工 事 名：九州大学（馬出）生体防御医学研究所増築棟新営その他工事

質 問 回 答 書

指 示 書

1階床梁伏図
【改修前】

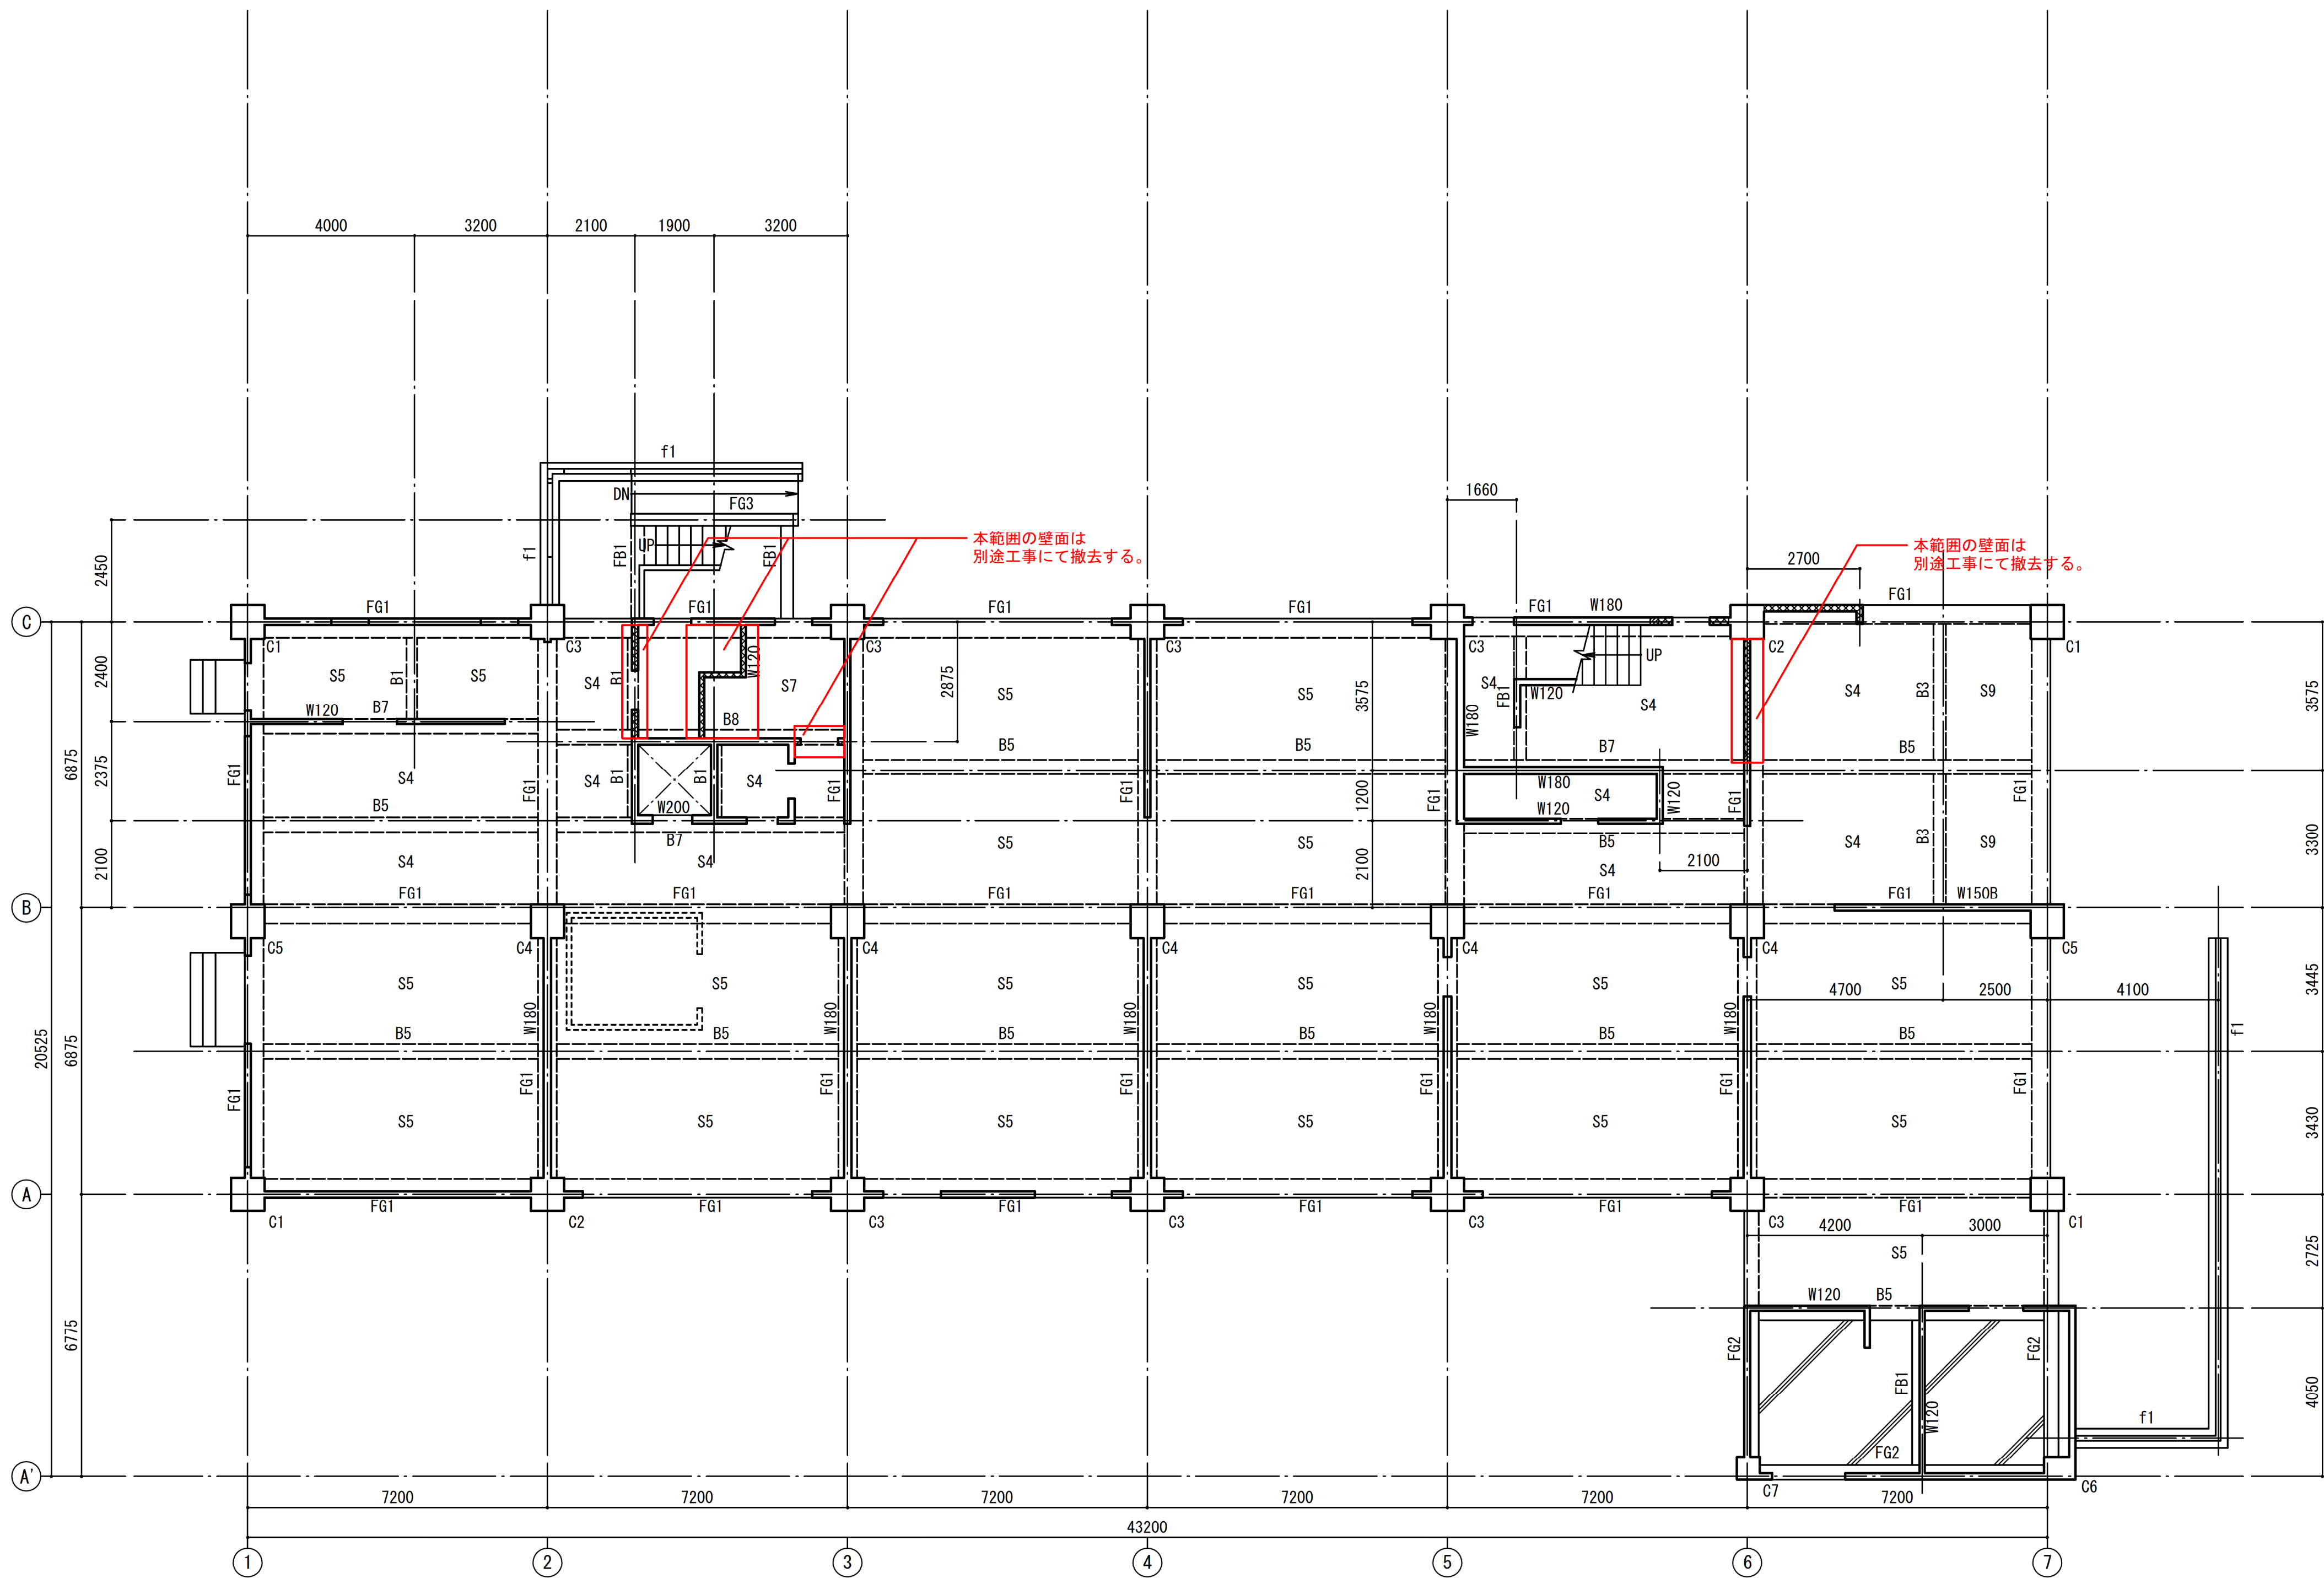
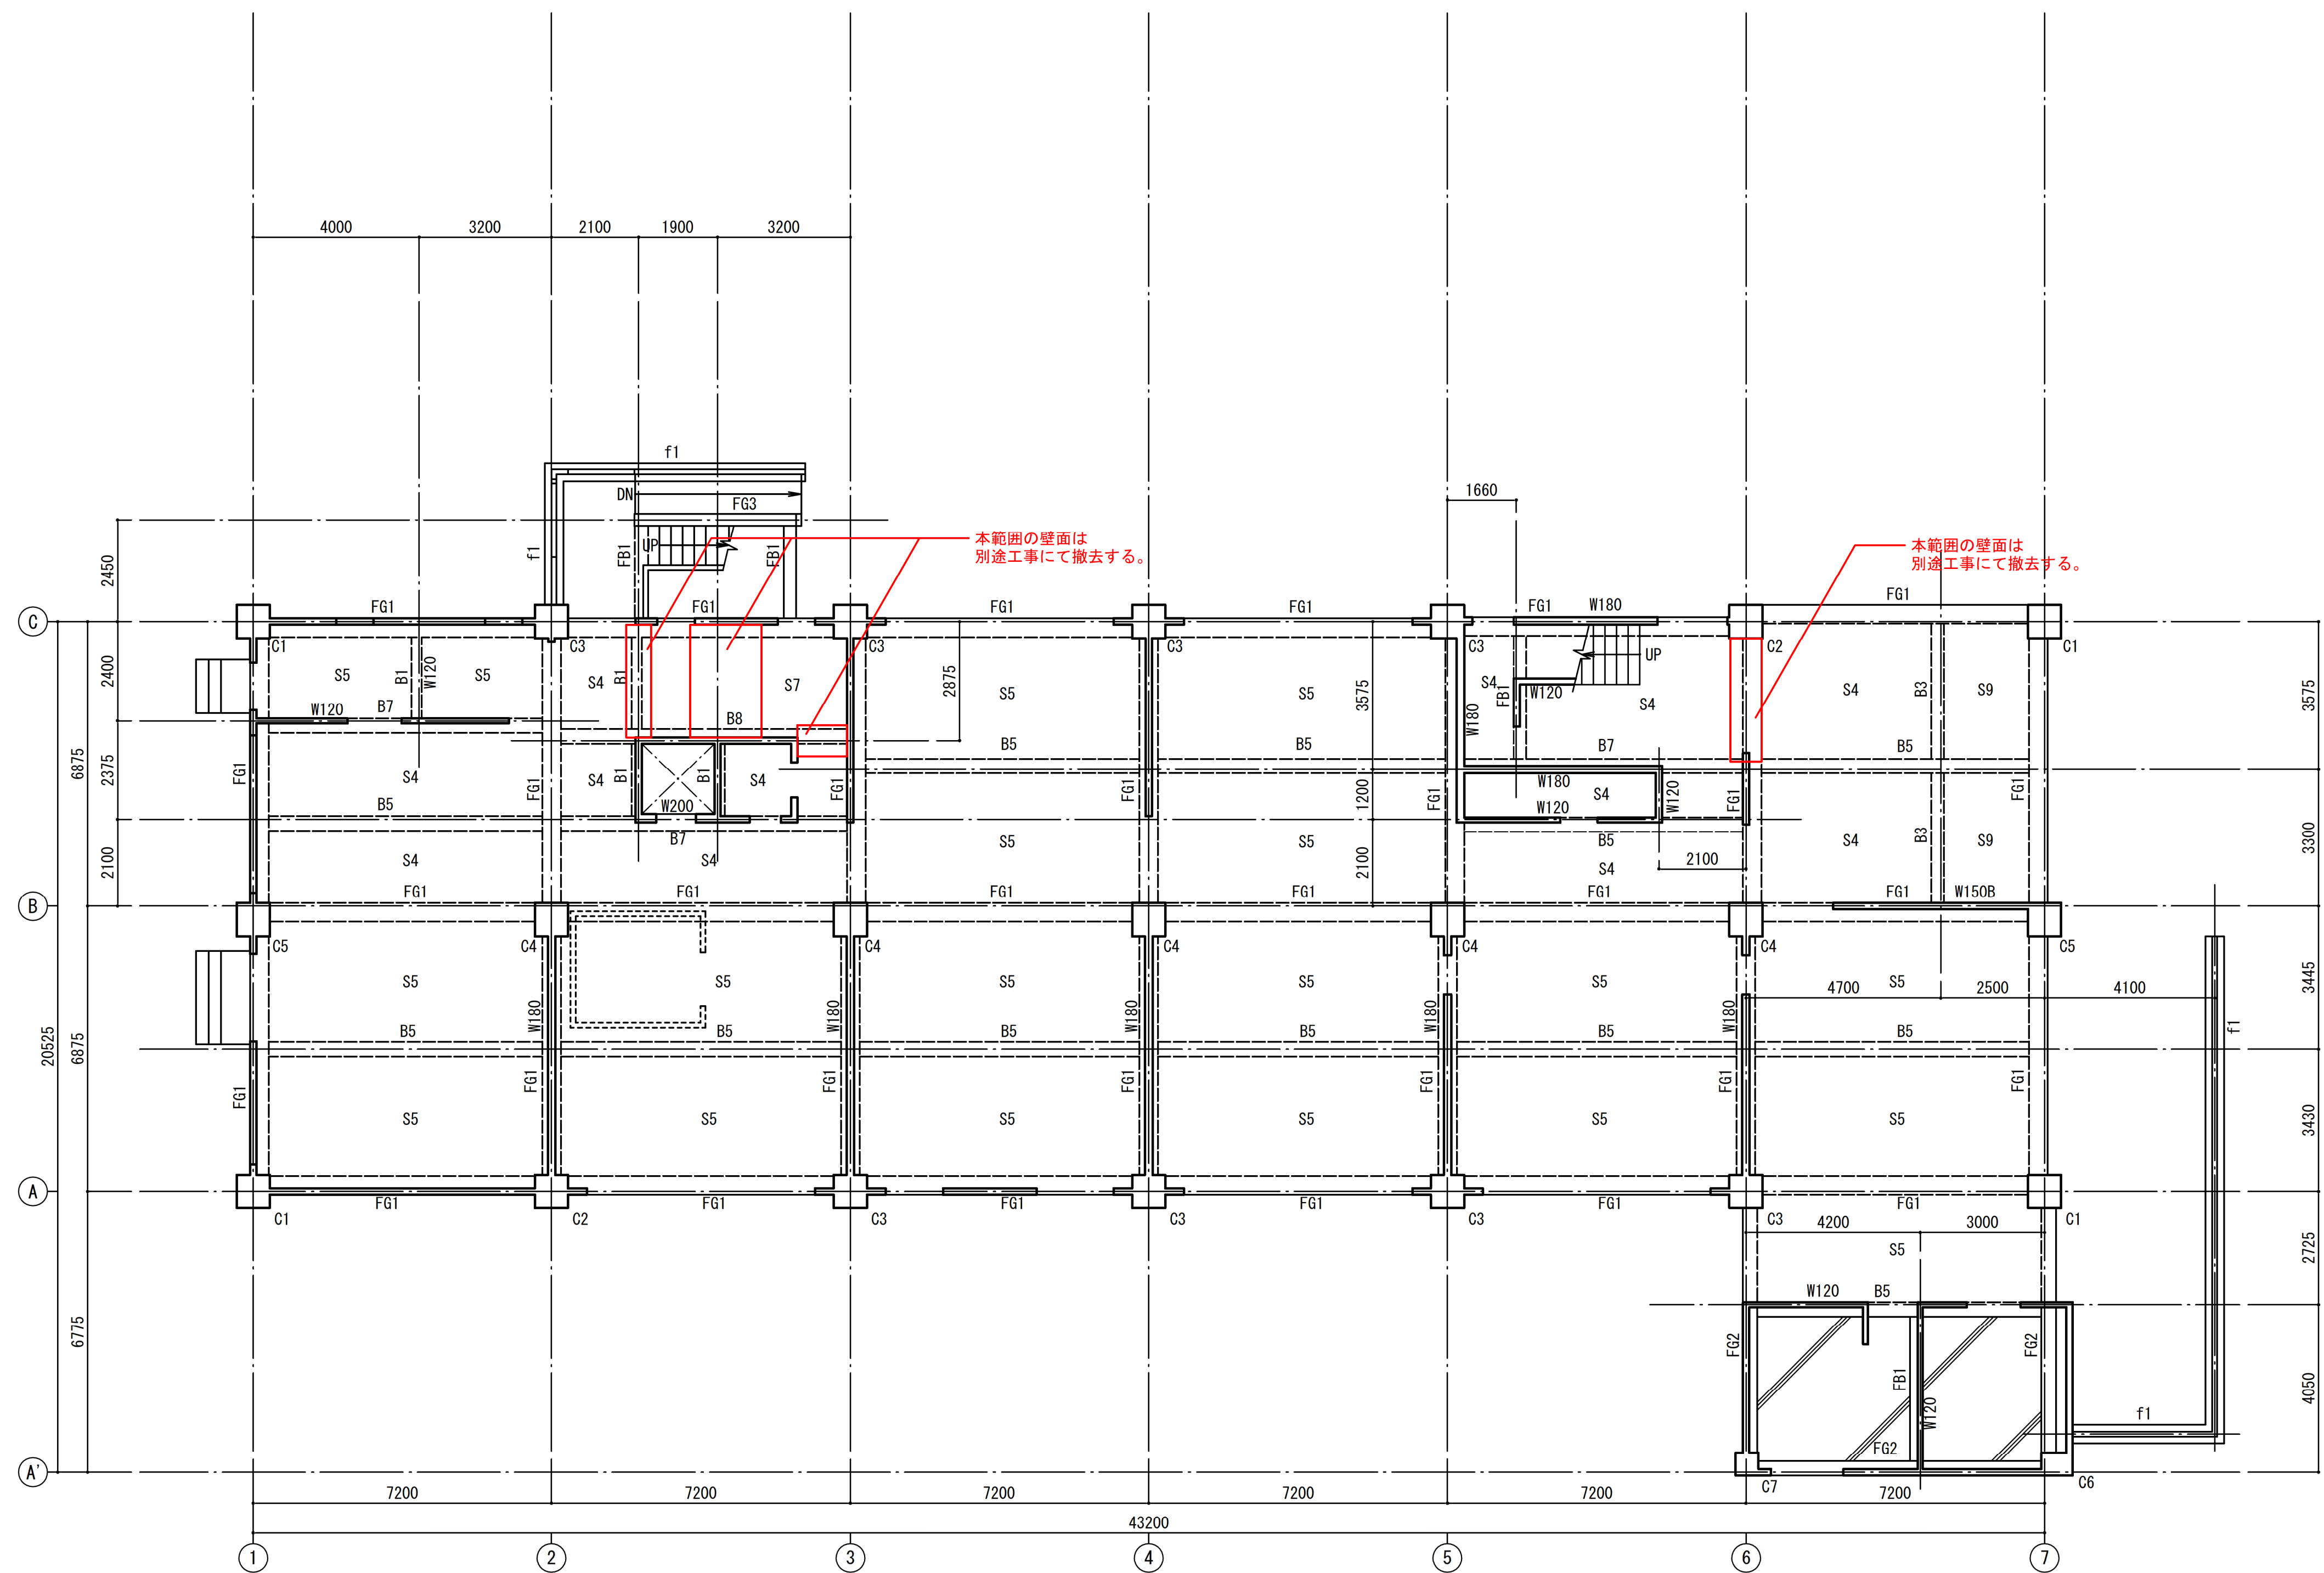
修正対象箇所を で示す。

修正対象箇所を で示す。

1階床梁伏図
【改修後】
